東通原子力発電所1号炉審査資料	
資料番号	A1-CA-0123
提出年月日	2023年4月17日

東通原子力発電所  
震源を特定せず策定する地震動の評価について  
(全国共通に考慮すべき地震動)  
(コメント回答)

2022年10月7日  
東北電力株式会社

#### (4) 地震基盤相当面の設定

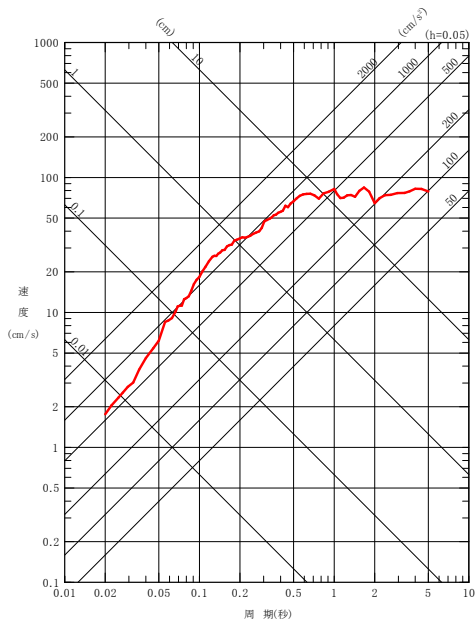
No.	コメント時期	コメント内容	今回ご説明資料の掲載箇所
S219	2022年8月5日 第1065回審査会合	地震基盤相当面の設定位置について、Vpも踏まえて設定したことを現時点で否定するものではないが、説明性向上の観点から、設定位置を変えた場合の解放基盤表面における地震動への影響を定量的に説明すること。	p.46, p.47, p.64
S220	2022年8月5日 第1065回審査会合	震源を特定せず策定する地震動として採用する観測記録の位相特性を用いた模擬地震波には、内陸地殻内地震の震源特性が反映された記録を用いるべきである。これを踏まえ一様乱数の位相特性を用いた模擬地震波を代表として選定する説明内容の適正化を図ること。	p.50, p.52

S219

- 鉛直動について各入力位置からの解放基盤表面における地震動のSI値(0.1~2.5秒)を比較した結果, 最も深い位置である地下構造モデルの地震基盤位置(T.P.-2987.8m)を入力位置とした場合のSI値が最も大きくなる。参考として, 応答スペクトルを参考資料(本資料p.64)に示す。
- この傾向と地震基盤位置の $V_p$ は5800m/sであり $V_{pb}=4200$ m/sよりも大きいことを踏まえ, 地震基盤位置を地震基盤相当面として採用する。
- 作成した模擬地震波に対して, 地震基盤相当面から解放基盤表面[基準地震動の振動特性を代表する位置(T.P.+2.0m,  $V_s=1300$ m/s,  $V_p=2250$ m/s層上面)]までの地盤補正を行う。

表 解放基盤表面における地震動(鉛直動)のSI値

入力位置	SI値	SI比※
T.P.-282.8m	37.1	1.00
T.P.-574.8m	37.3	1.01
T.P.-1495.8m	38.5	1.04
T.P.-2441.8m	39.2	1.06
T.P.-2987.8m	46.6	1.26

### 3.3 観測記録の位相特性を用いた模擬地震波による評価 (2) 模擬地震波の作成に用いる地震の選定

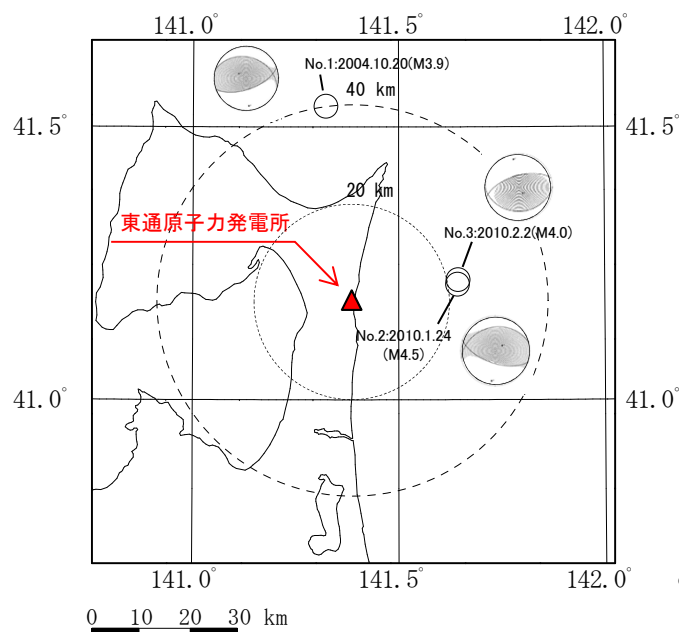
S220

- 敷地の近くで発生した内陸地殻内地震による観測記録を用いることにより、内陸地殻内地震としての震源特性、伝播特性及びサイト特性を反映することが可能になるが、東通原子力発電所では敷地近傍(半径10km以内)における規模の大きい内陸地殻内地震の観測記録は得られていない。
- 範囲を広げ、震央距離40km以内、震源深さ20km以浅、地震規模M4程度以上とした条件では3地震が抽出されたが、いずれも規模が小さく、その観測記録(応答スペクトル)は長周期成分が不足している。
- 以上より、敷地において適切な内陸地殻内地震の観測記録は得られていないことを確認した。また、下北半島では他機関においても内陸地殻内地震震源近傍の大きな観測記録は得られていない。

### 3.5 プレート間地震による観測記録を用いた追加検討 (1) 検討目的, 検討に用いる地震の選定

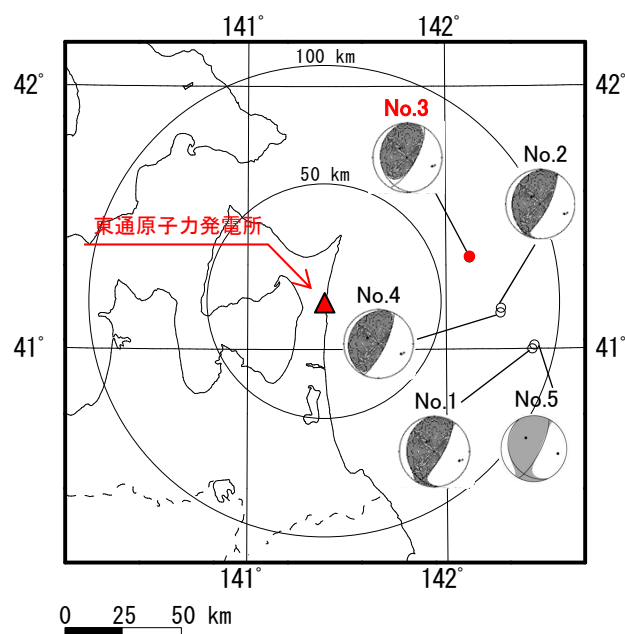
S220

- 敷地で適切な内陸地殻内地震の観測記録が得られていないが、伝播特性及びサイト特性に起因する位相特性が模擬地震波策定に与える影響を確認するため、プレート間地震による観測記録の位相を用いた検討を行う。
- 青森県東方沖ではM6クラスのプレート間地震が発生している。規模の大きい地震を対象とすることは観測記録の長周期成分の信頼性を確保できる。また、継続時間が長いため目標スペクトルに適合する模擬地震波を作成しやすい利点がある。
- 震央距離100km以内、地震規模M6以上の検索条件で、5地震のプレート間地震が抽出された。
- 模擬地震波作成には、観測記録の位相特性に含まれる断層の破壊過程の影響を重視し、震源距離が最も近い2012年5月24日の青森県東方沖の地震(M6.1)の観測記録を用いる。

## (3) 各入力位置による解放基盤表面における地震動(応答スペクトル, 鉛直方向)

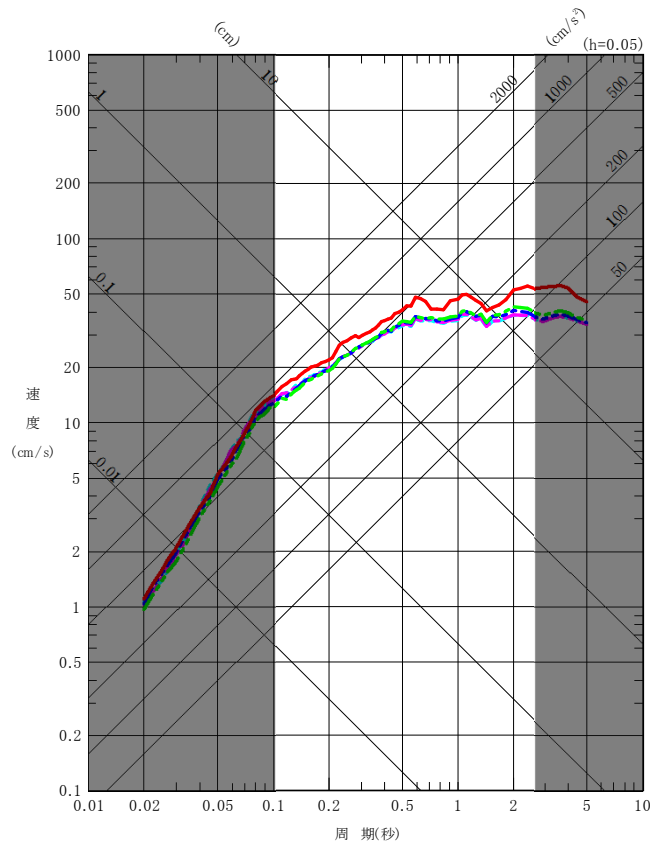
S219

- 一様乱数の位相特性を用いた標準応答スペクトルに適合する鉛直方向の模擬地震波について, T.P.-282.8m以深の5箇所を入力位置とした場合の解放基盤表面における地震動の応答スペクトルを示す。

各入力位置による解放基盤表面における地震動<sup>※2</sup>  
(応答スペクトル, 鉛直方向)
